**Avis délibéré de la mission régionale
d'autorité environnementale Auvergne-Rhône-Alpes
relatif au projet de création de la zone d'activité économique
« Centr'Alp1 Nord au sein de Centr'Alp »
présenté par la Communauté d'Agglomération du Pays Voironnais
sur la commune de Voreppe (Isère)**

Avis n° 2019-ARA-AP-875

Avis délibéré le 22 octobre 2019

Figure 3: Localisation du corridor, du bassin de rétention d'eaux pluviales, de la haie, des 2 zones humides et de la voie interne et de la noue qui la longe (source: dossier)

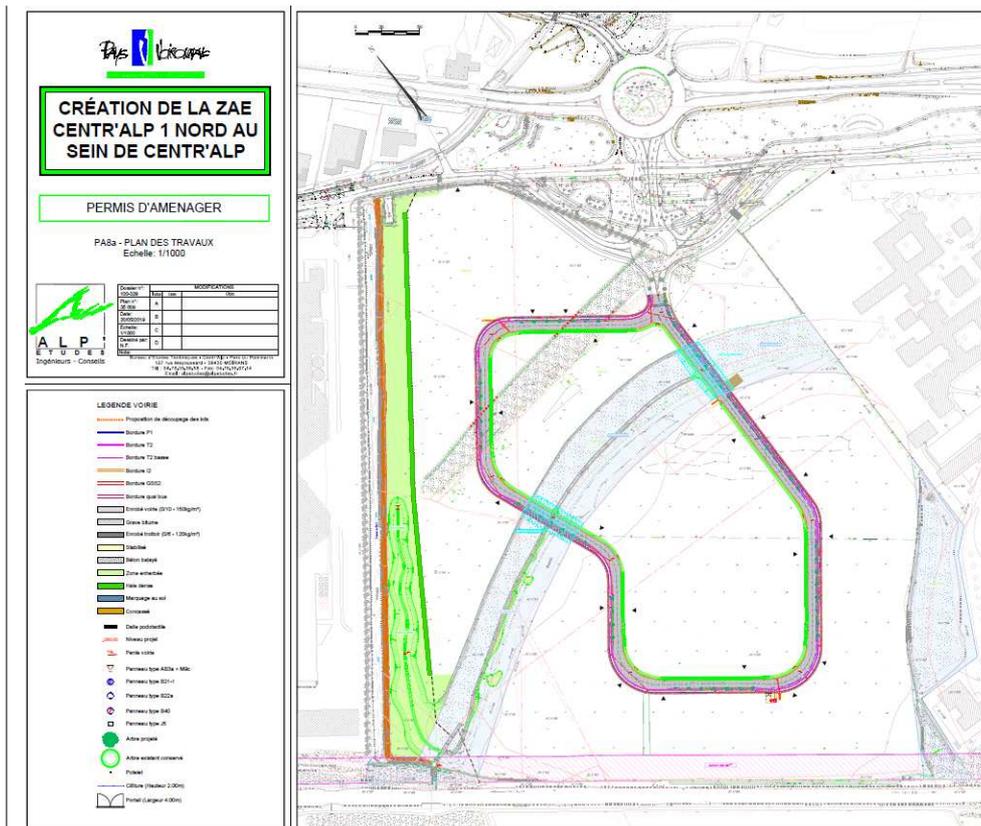
Le maître d'ouvrage indique préserver un « *couloir* » naturel linéaire le long de la rivière de l'Eygala, à l'ouest du tènement et d'une largeur de 25 à 35 mètres ; il le renforce par la plantation d'une haie de 380 m de long sur sa bordure est. Si cette bande correspond au secteur inscrit au PLU en secteur As, le dossier n'explique pas sur quels critères environnementaux (fonctionnalité du corridor écologique en particulier) les caractéristiques de cet espace (largeur, positionnement, configuration) ont été définies ;. Il ne démontre pas qu'il permettra d'assurer la conservation et la remise en état du corridor écologique et en particulier de constituer des zones refuges (haltes). Ainsi, le caractère adapté et suffisant de cette mesure n'est pas assuré.

En outre, le bassin de rétention des eaux pluviales, d'une surface de 3 700 m², créé du fait de l'imperméabilisation induite par le projet, est positionné au sein même de l'espace enherbé du corridor. Il en diminuera de fait ses fonctionnalités, encore plus en période de pluie. Cet espace, même s'il n'accueille pas de forts enjeux en termes d'espèces ou d'habitats, est essentiel pour le maintien de la bonne fonctionnalité de l'ensemble du corridor, qui est très long et déjà très contraint.

Le parti d'aménagement retenu, en particulier en ce qu'il ne conserve qu'une bande rectiligne d'une largeur de 25 mètres depuis la berge du cours d'eau, quand elle n'est pas réduite par la présence du bassin lorsqu'il sera en eau, doit être explicité afin de démontrer qu'il ne portera pas atteinte à la fonctionnalité de ce corridor et même la renforcera. et ne risquera donc pas de compromettre les actions de restauration engagées sur d'autres de ses segments. En effet, le maintien des fonctionnalités de ce corridor constitue un enjeu majeur du site.

L'Autorité environnementale recommande de démontrer que le projet, en particulier le parti d'aménagement retenu, permet de conserver voire de renforcer la fonctionnalité du corridor écologique existant, et, à défaut, de revoir les mesures d'évitement, de réduction et si nécessaire de compensation prévues.

Figure 4: répartition des écoulements pluviaux des lots vers les noues (source : dossier)

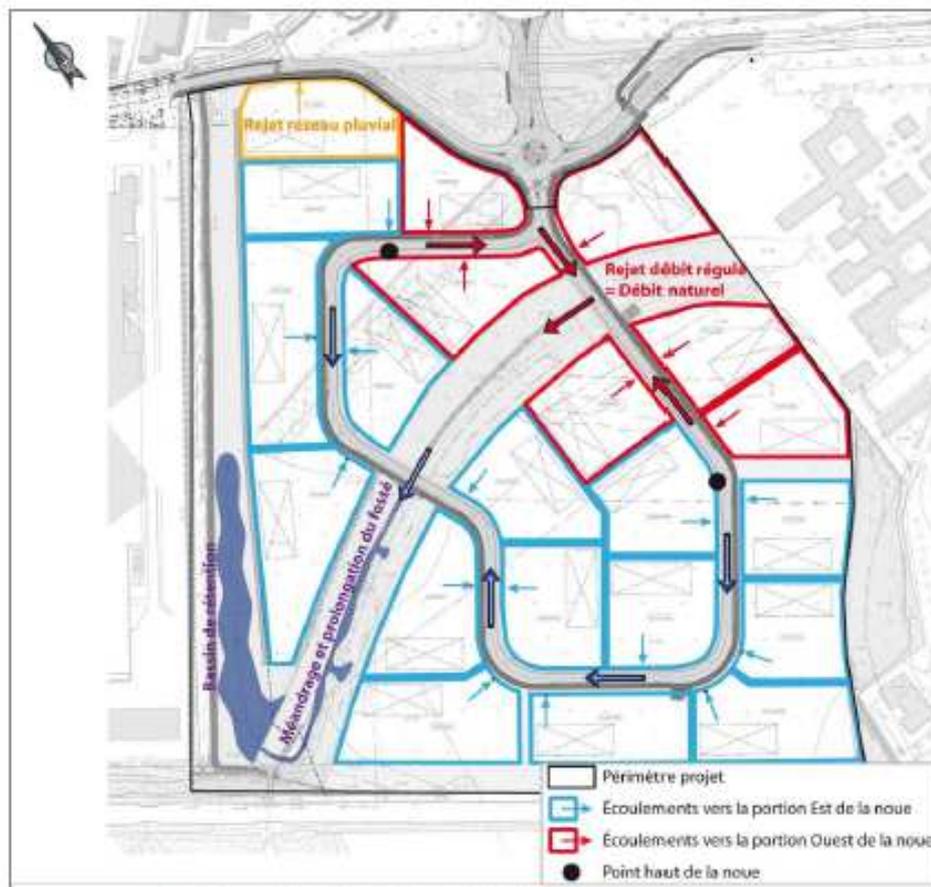
La rétention des eaux pluviales sur l'espace public se répartit entre une noue et le bassin de rétention positionné en limite sud-ouest du site, sur un volume de 1 260 m³. Ces aménagements cumulent les fonctions d'évacuation des eaux pluviales et de compensation des espaces prélevés de la zone humide. La compatibilité des fonctions de drainage et de maintien en eau d'une zone humide interroge et pourrait paraître contradictoire. En outre, comme la compensation de la fonction écologique des zones humides affectées est ici recherchée, les modalités envisagées pour assurer l'entretien telles qu'une fauche annuelle doivent être compatibles avec les habitats et espèces que ces milieux doivent abriter.

Le rejet des eaux pluviales est prévu sans traitement du type séparateur à hydrocarbure. La gestion des eaux pluviales est prévue à l'échelle de la parcelle. L'usage futur de la zone est toutefois à vocation industrielle et artisanale et une grande partie du site est polluée au plomb. Les flux venant de chaque lot seront en outre dirigés vers les ouvrages utilisés pour les espaces publics (bassin et noue). L'augmentation des eaux de ruissellement orientées vers le milieu aquatique est donc de nature à augmenter la pollution du cours d'eau. Directement au sud du site de projet, l'Egala et ses milieux naturels font l'objet d'une protection par arrêté de préfectoral de protection de biotope (APPB) « *Bois de Pramiane* » et d'un inventaire de ZNIEFF de type 1 « *le marais de l'échaillon et bords de l'Isère jusqu'au bec de l'échaillon* ». Le périmètre APPB forme une continuité avec les méandres formés par les espaces des zones humides du site de projet.

Le choix de ne pas traiter les eaux pluviales avec un séparateur à hydrocarbures semble inadapté à la sensibilité et donc au besoin de protection des milieux ; les mesures adoptées ne répondent pas au niveau des incidences générées par le projet et à la sensibilité des milieux présents à ses abords immédiats.

En outre, le dossier mentionne l'existence d'un dossier de déclaration au titre de la loi sur l'eau dont les termes ne semblent pas repris dans le dossier. Le manque de précision du dossier fourni à la MRAe sur ce point ne permet pas de lever les doutes sur l'efficacité du réseau d'assainissement projeté (perméabilité, volumes, ouvrages, circuits, traitement des pollutions). Il ne démontre pas la faisabilité du cumul par le même ouvrage des fonctions de drainage avec celles de milieu humide.

L'Autorité environnementale recommande de justifier du système retenu pour traiter des éventuelles pollutions des eaux pluviales et plus globalement de compléter le dossier par les éléments et analyses constituant le dossier de déclaration au titre de la loi sur l'eau.
